Verkeersveiligheidsaudit Fase 1

A7/N7 Ring Zuid Groningen

Tracé Besluit

Opdrachtgever	Aanpak Ring Zuid
Datum	26 november 2015
Type document	Eindrapportage
Kenmerk	15-RIJ1510211-VVA-001-v1.0
Status	Definitief

TRACÉBESLUIT
A7/N7 Zuidelijke Ringweg Groningen Fase 2
Kaart 10 - Rijksweg 7 - hm 198.6 - hm 199.5
Schaal 1:2.500 - september 2014

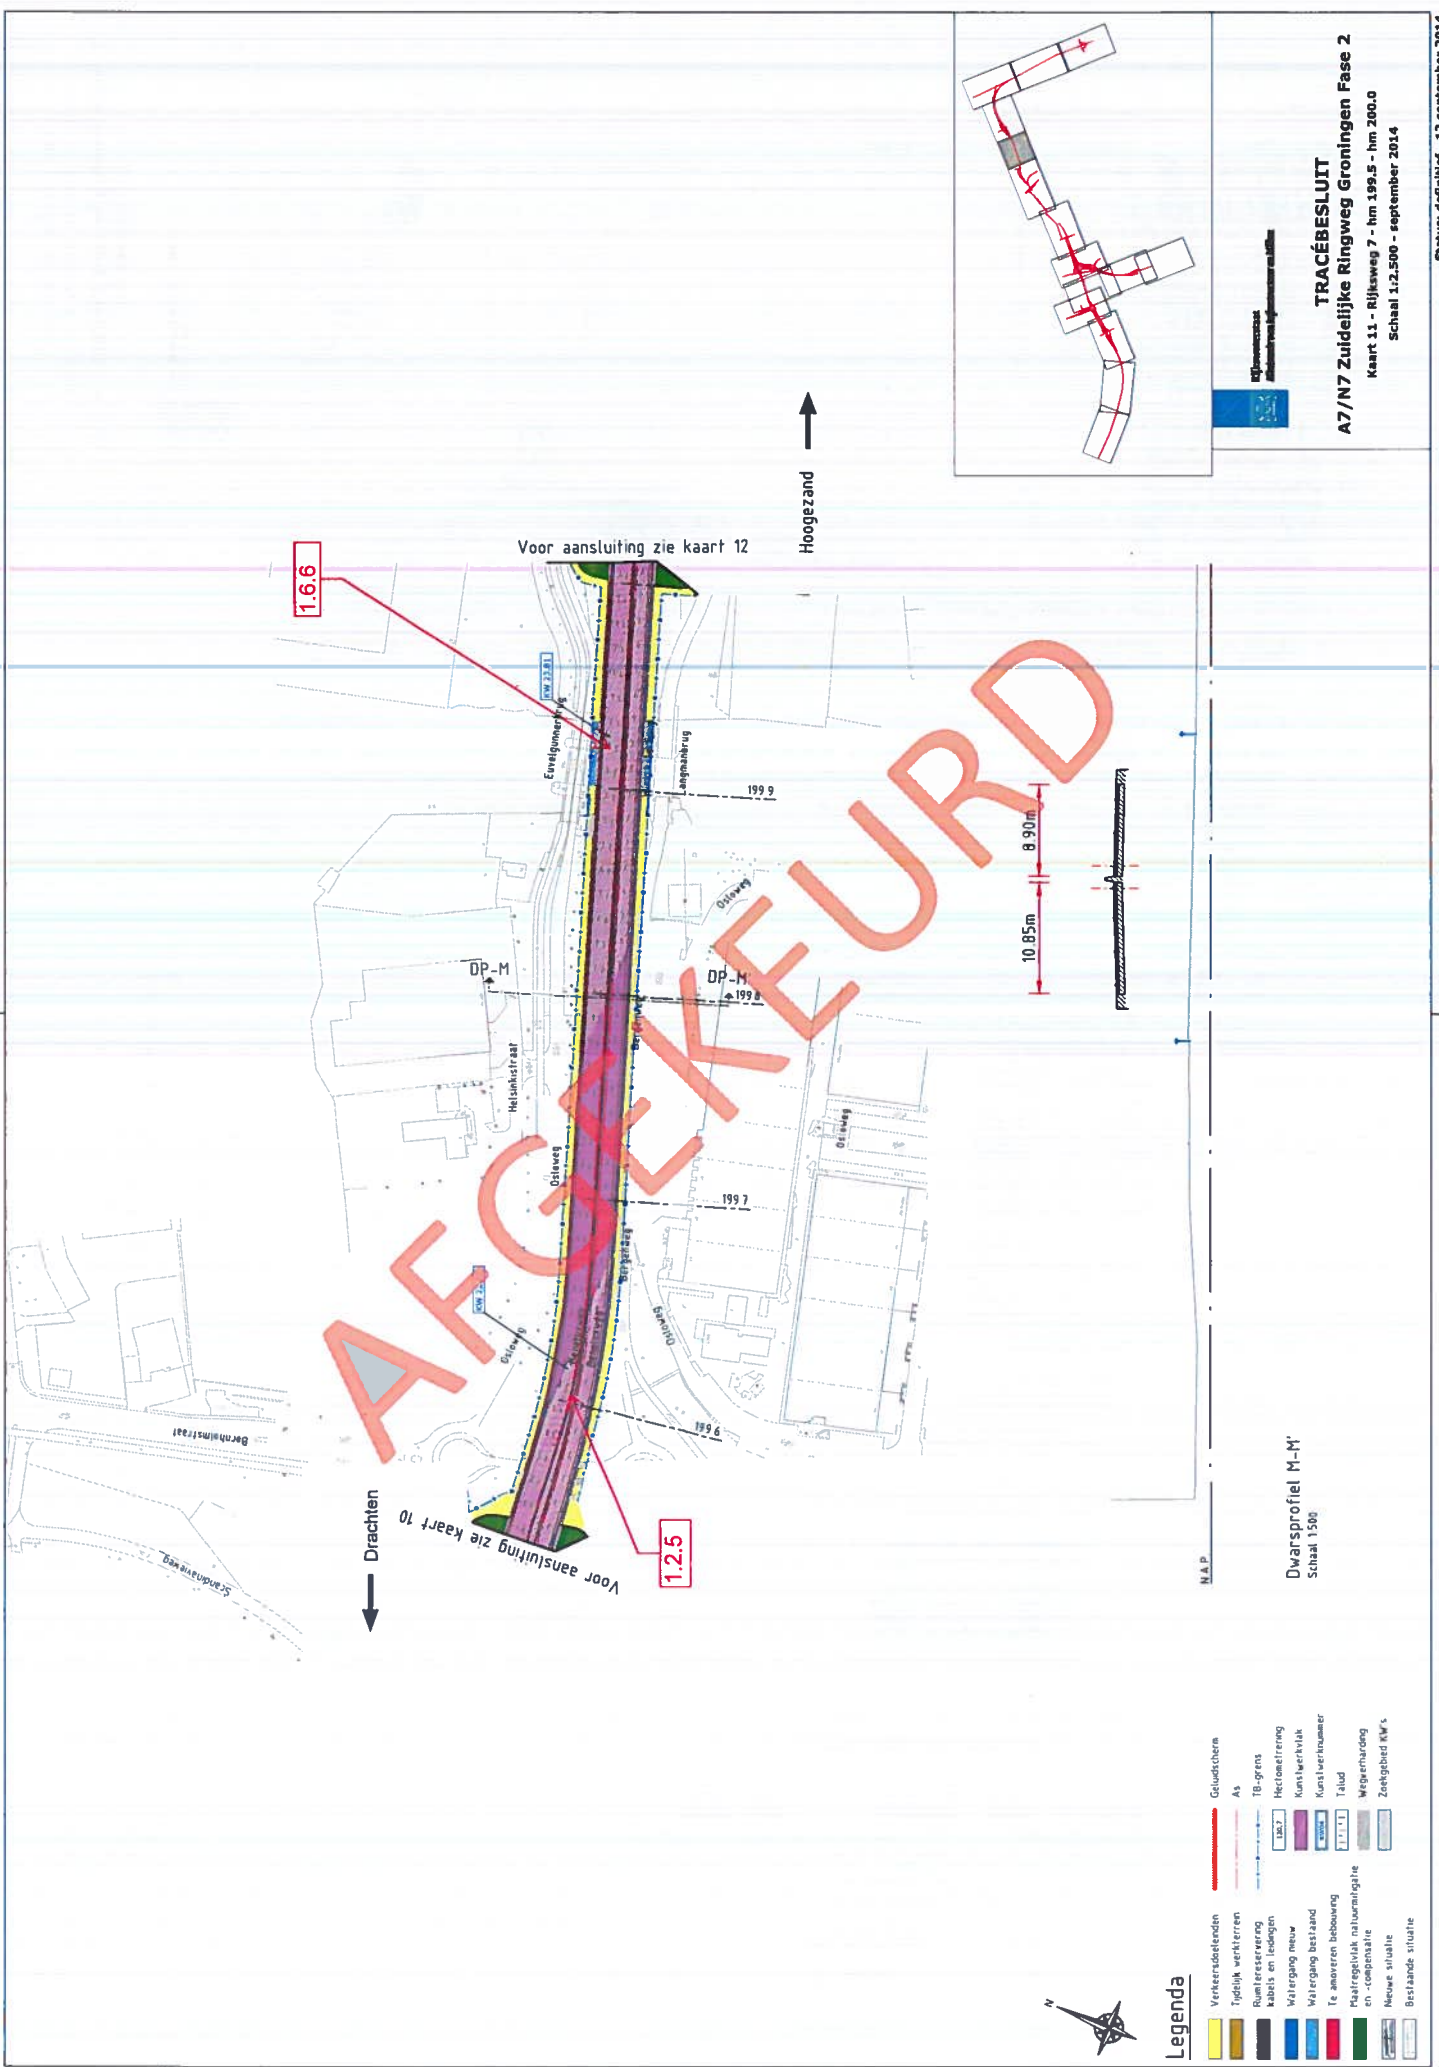
10	1.4.15	<u>Toerit van Bornholmstraat richting N7 Drachten</u> Het zicht van de weggebruiker op de hoofdrijbaan op het verkeer dat op de toerit rijdt wordt door de bomen in de zijberm belemmerd. Hiermee heeft de weggebruiker op de hoofdrijbaan onvoldoende zicht op invoegend (vracht)verkeer dat met lage snelheid zal invoegen vanwege de korte, stijgende helling van de toerit. Bovendien ervaart de weggebruiker op de hoofdrijbaan vóór deze invoeger een rijtaakverzwaring door het bochtige tracé. Dit alles leidt tot een verhoogde kans op flankongevallen.	Zicht op de invoeger optimaliseren.	A

1.6.6
